改善箇所説明図

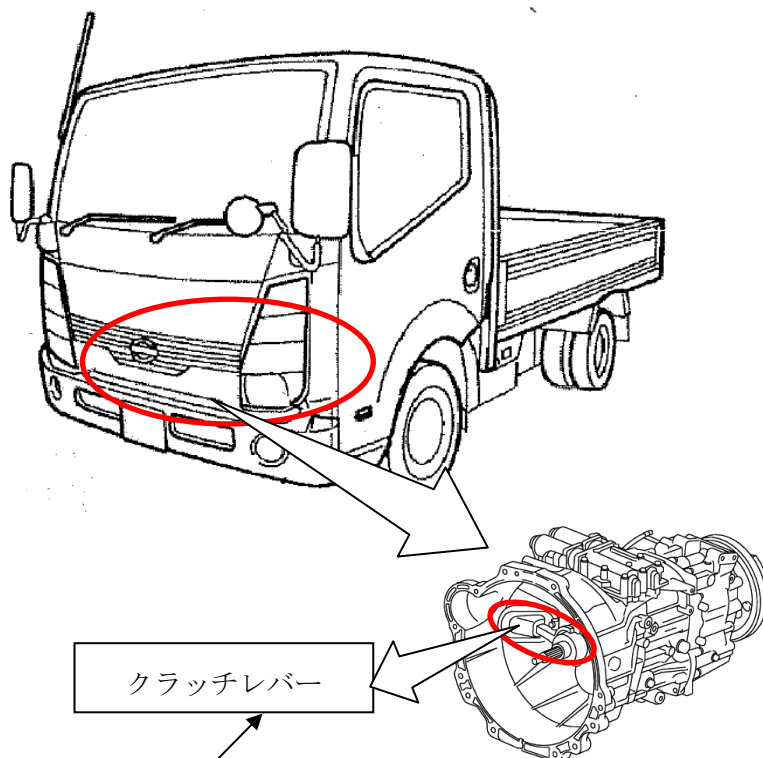
基準不適合発生箇所

自動 6 速マニュアルモードトランスミッション(6AMT)搭載車において、冠水路等を走行し、トランスミッション下部の水抜き穴から水が浸入した場合、クラッチレバーの支点部の表面処理が不適切だったため、支点部が錆びるものがある。

そのため、クラッチレバーの摺動不良により変速遅れが発生し、そのままの状態で使用が続けると錆びが進行し、最悪の場合、クラッチレバーが動かなくなるため、警告灯が点灯及び警告音が鳴動するとともに、保護制御によりギヤが固定されて変速できなくなり、停車後に発進できなくなるおそれがある。

全車両、クラッチレバーを新品に変えるとともに支点部にグリスを塗布し、更に 3 年毎に案内のうえ、グリスの再塗布を行う。

なお、交換部品が準備できるまでは、暫定対応として、支点部の錆を落としたうえでグリス塗布のみを行い、交換部品の準備ができ次第改めて案内をする。

識別：金色のシールをモデルナンバープレートの右横に貼り付ける。
